# Informe de Inspección de Proyectos Viales 2023

CDS-07-23-005-IN

Inspección de proyectos de infraestructura vial en Costa Rica, en atención al cumplimiento de los requisitos de Ley 7600, Ley de igualdad de oportunidades para las personas con discapacidad.

Ilustración 7

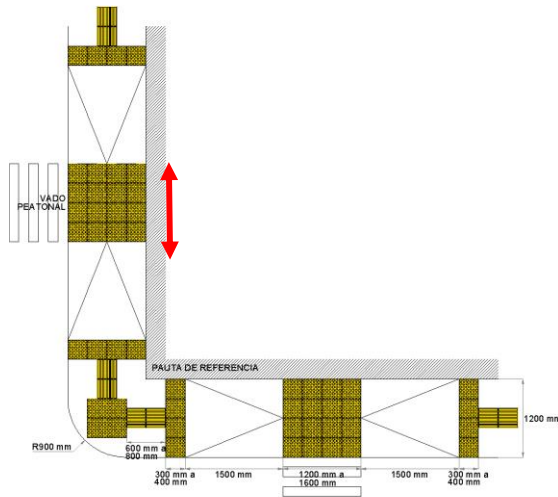
Con respecto a los pasos peatonales, se debe verificar el ancho mínimo de la acera, si bien la línea de puntos está acorde con el ancho de la zona de salida, no parece tener el ancho suficiente para una acera de 1.20 metros. Se debería verificar la inclinación existente de los laterales de ingreso al paso peatonal, es importante que el ancho de la rampa corresponda al ancho del paso peatonal.

Ilustración 27

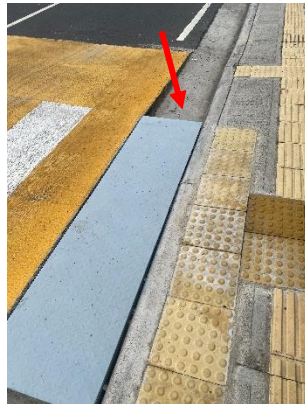
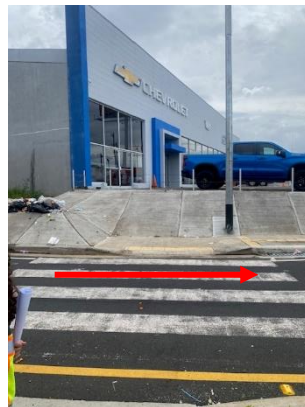
Los pasos peatonales tienen la demarcación de puntos o botones que informa, a la persona con alguna discapacidad, el ingreso a un paso peatonal o salida.

En la figura No. 27 se puede ver un cuadro de losetas de puntos pero que está colocada en la esquina, lo que podría causar confusión.

En la figura No. 30 se observa una línea de puntos mal colocada, debería estar al inicio o final del paso peatonal.

En las figuras No. 31 y 32 la línea de puntos es de menor ancho que el paso peatonal.

Ilustración 172

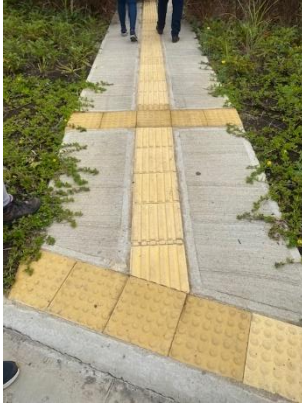
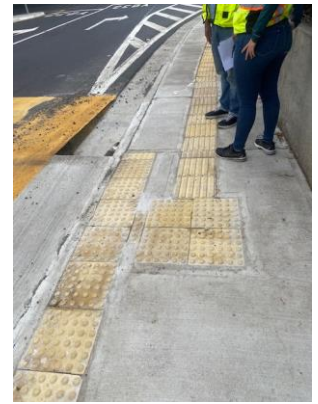
En estas fotografías se puede ver la confusión de las losetas colocadas, este tipo de errores además de generar un gasto innecesario, puede provocar accidentes para personas con discapacidad e incluso recursos de amparo por la falta de cumplimiento de la ley 7600, pues desubican en la trayectoria a las personas ciegas principalmente.

- Se identificó zonas en donde se colocó loseta de prevención donde no corresponde, no se resolvió el problema por esta finalizada la obra. Fotografías 42,43,44 y 45

Ilustración 21

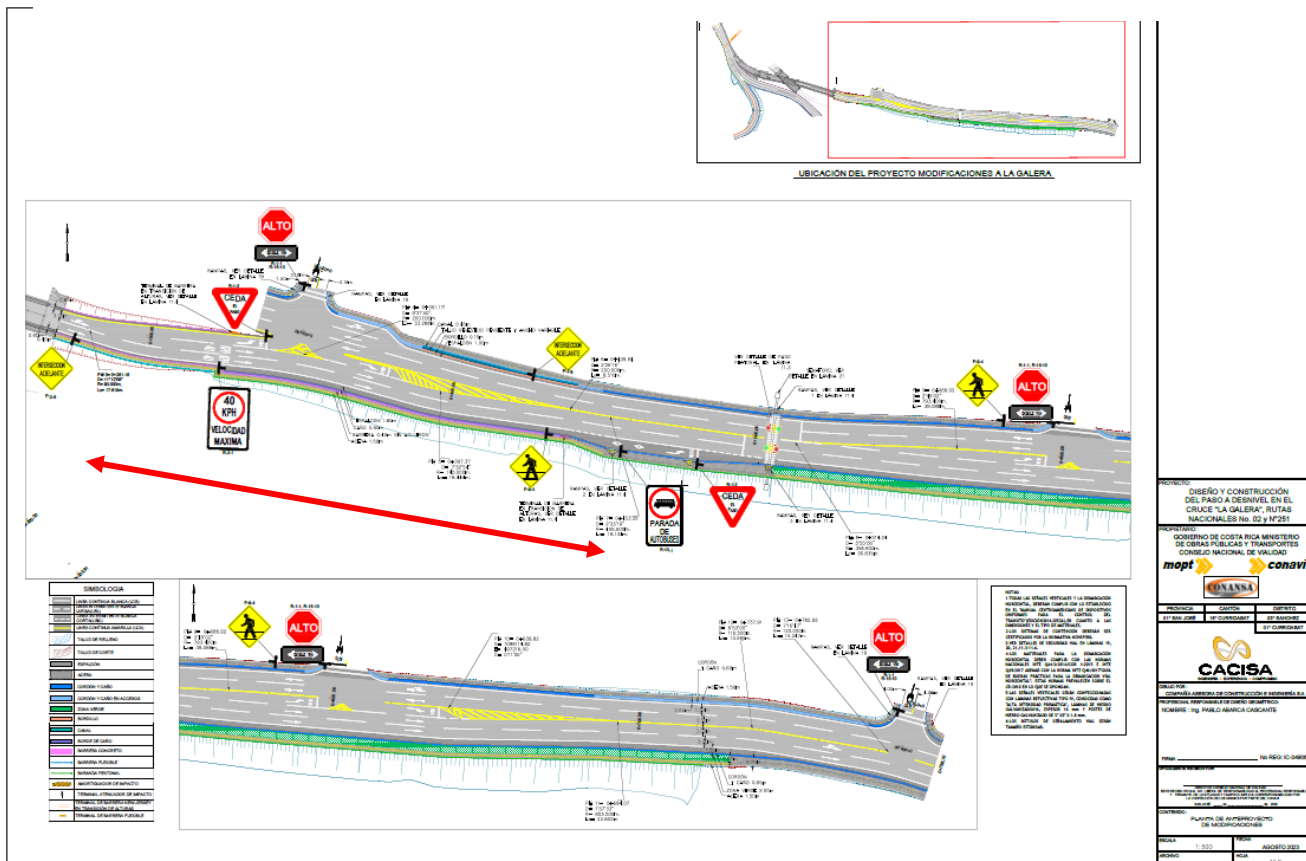
- Se informa que el diseño del proyecto incluye una “acera de servicio” o “acera de mantenimiento”, sugerimos se debe considerar eliminarla, para evitar el tránsito de peatones y evitar el cruce por zonas no permitidas ni demarcadas (Cruce hacia RN 2). La ubicación de esta acera es desde la bahía de autobús, dirección al paso a desnivel. La intención de esta acera, según indican los ingenieros, es proporcionar un espacio para conductores que puedan tener algún problema dentro del túnel y así poder caminar para buscar ayuda, sin embargo, esta acera, a criterio de los analistas, causaría confusión porque, aunque no lleve loseta podo-táctil, guiaría erróneamente al peatón con discapacidad visual, a transitar por ahí y al llegar al final de la misma ya no se puede pasar.

- Tomar en cuenta dejar la loseta podo-táctil hasta la bahía de bus y así evitar continuarla hasta el inicio de la acera, ya qué podría generar confusión a las personas ciegas. Así mismo, considerar un método para que ninguna persona transite por la acera de mantenimiento del deprimido, esto dependiendo que se haya decidido modificar el punto anterior.

La línea muestra la distancia de la bahía de autobús hacia el paso a desnivel en construcción, en color amarillo se visualiza la acera que no debería incluirse.

Imagen N°5. Uso de loseta con patrón de prevención en una zona donde no corresponde su uso.

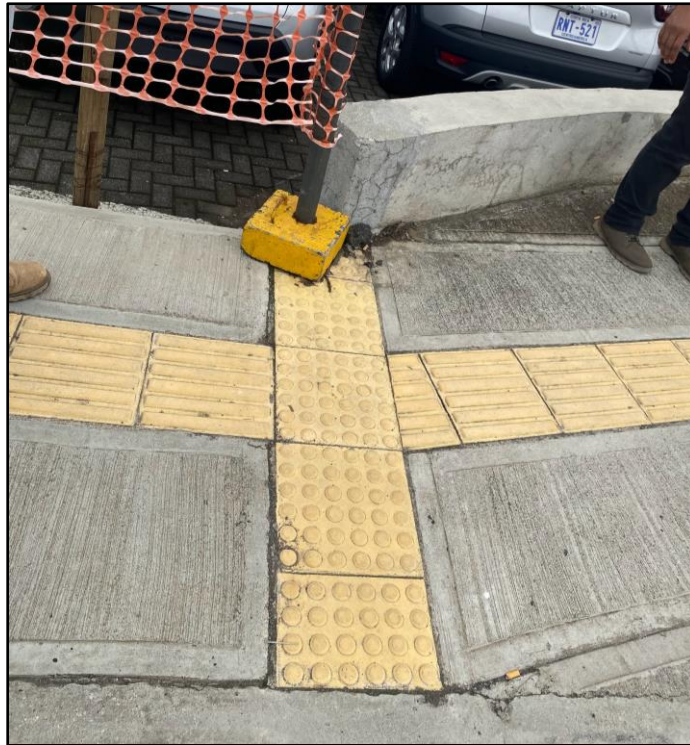
Se identifican puntos en los que se utilizó la loseta con patrón de prevención donde no correspondía su uso, ver imagen N°5, en esta zona se debía continuar única y longitudinalmente con la loseta con relieve de guía, por tanto se recomienda eliminar las losetas transversales fuera de la zona de guía.

Imagen N°6. Rampa de acceso peatonal

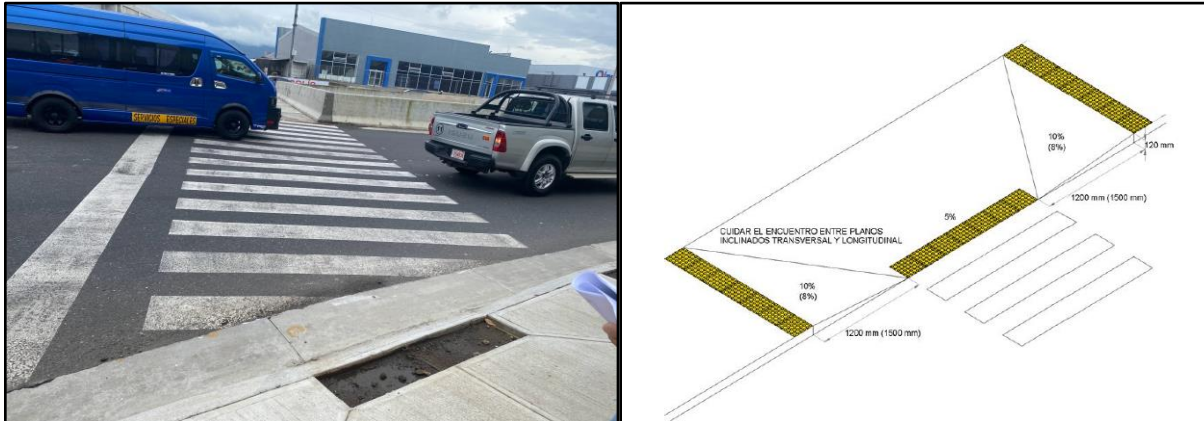
En las rampas de acceso a pasos peatonales, la longitud de la loseta de patrón de prevención debería coincidir con el ancho total del paso peatonal, como se muestra al lado derecho de la imagen N°6.

Imagen N°10. Señalización en relieve de prevención vinculado al vado peatonal.

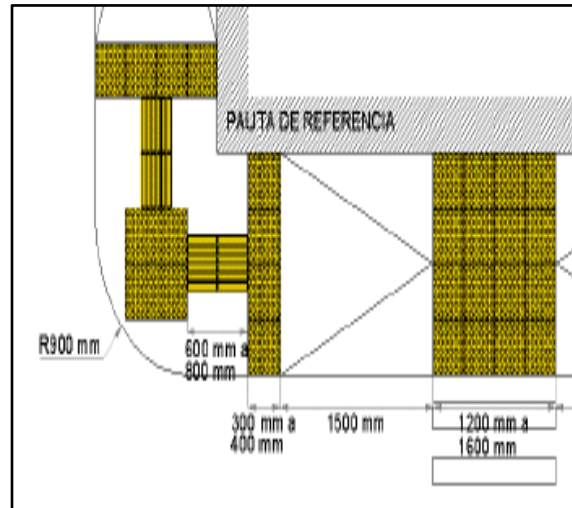
Como se muestra en el siguiente comparativo entre lo construido y lo indicado en la norma, se debe corregir la sección posterior a la señal de cambio de dirección ya que se deben colocar al menos 600 mm de loseta de relieve de guía, por tanto se recomienda se realice la corrección en lo que se encuentra construido actualmente y esta configuración se replique de esta manera en todas las secciones del proyecto en las que se presente la misma situación.

Imagen N°13. Loseta para prevención y advertencia.

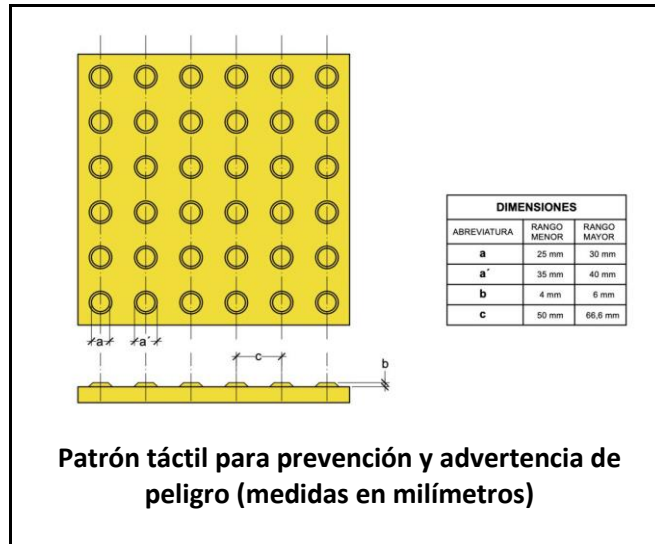
Tal como se muestra en la figura 12, la acera pierde la continuidad en el cruce con el tren, por tanto se recomienda colocar en todo el área de acera pendiente de completar, la loseta para prevención y advertencia de peligro (puntos) (ver imagen 13.)
